# 機器システム部材 セールス & テクニカルニュース

No.23-002  
2023年7月発行

表題	防雪フード取付作業性向上に伴う仕様変更のお知らせ
適用機種	防雪フード

図 1. 組立用ネジ変更

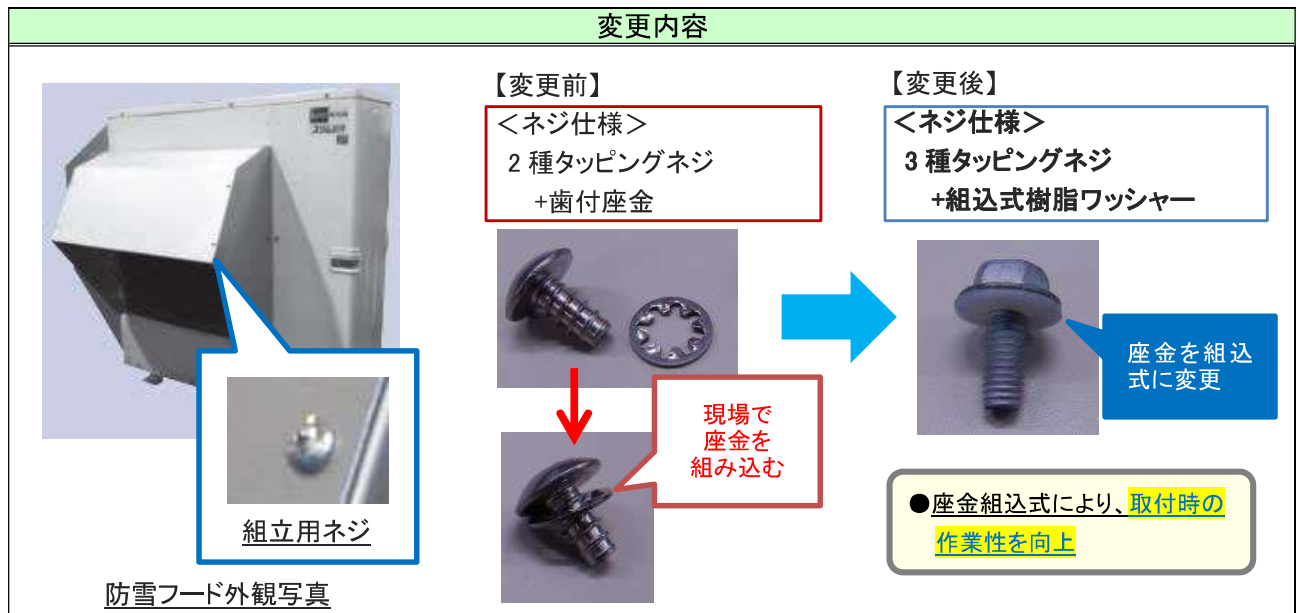
#### (1)組立用ネジ変更

- ・座金組込式のネジに変更することで、従来取付作業時に座金をネジに手組する作業を削減。  
ネジ締め作業時の座金落下防止により、取付作業性を向上。

図 2. トップフード引掛け用切欠き追加

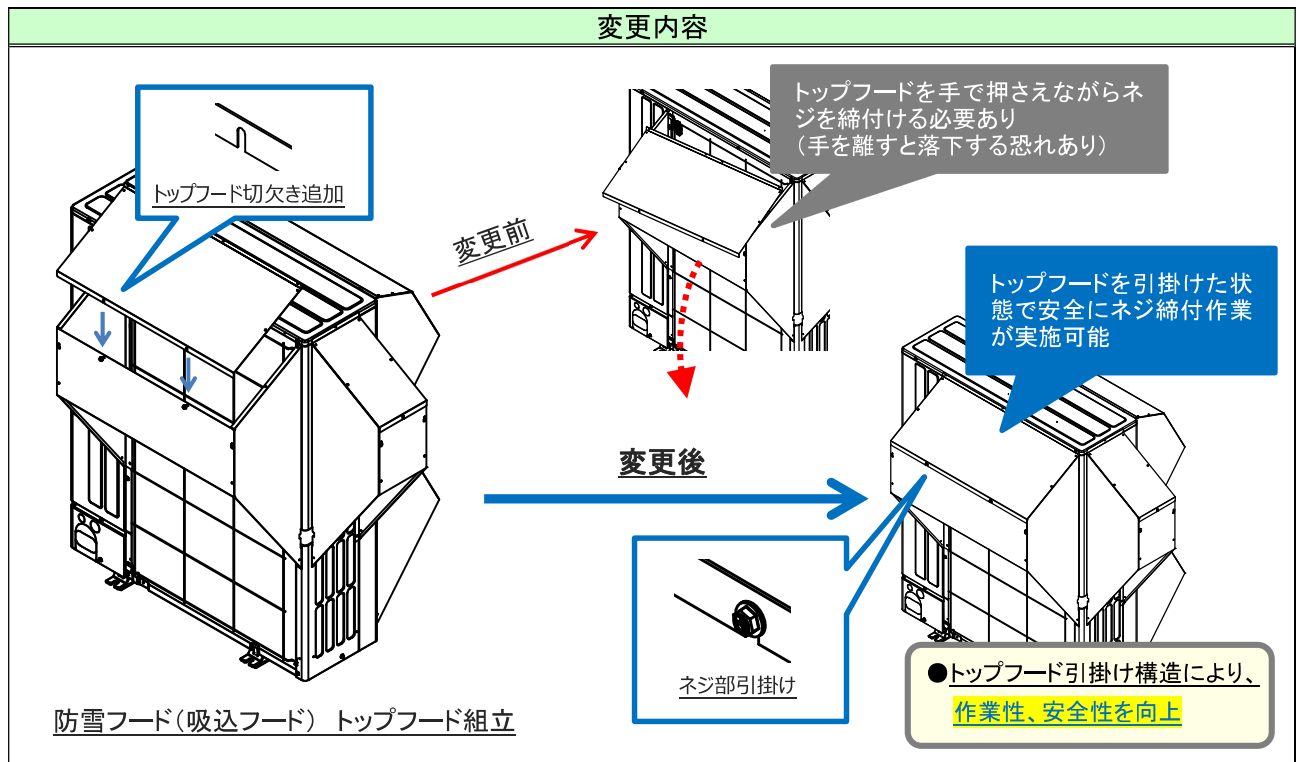
#### (2)トップフード引掛け用切欠き追加による形状変更

- ・トップフード(天板)取付時に、ネジ引掛け用の切欠きを追加。仮固定状態で容易にネジ締めが可能となり、取付作業性および安全性を向上。

対象機種…スリムエアコン用/ルームエアコン用防雪フード 吸込フード
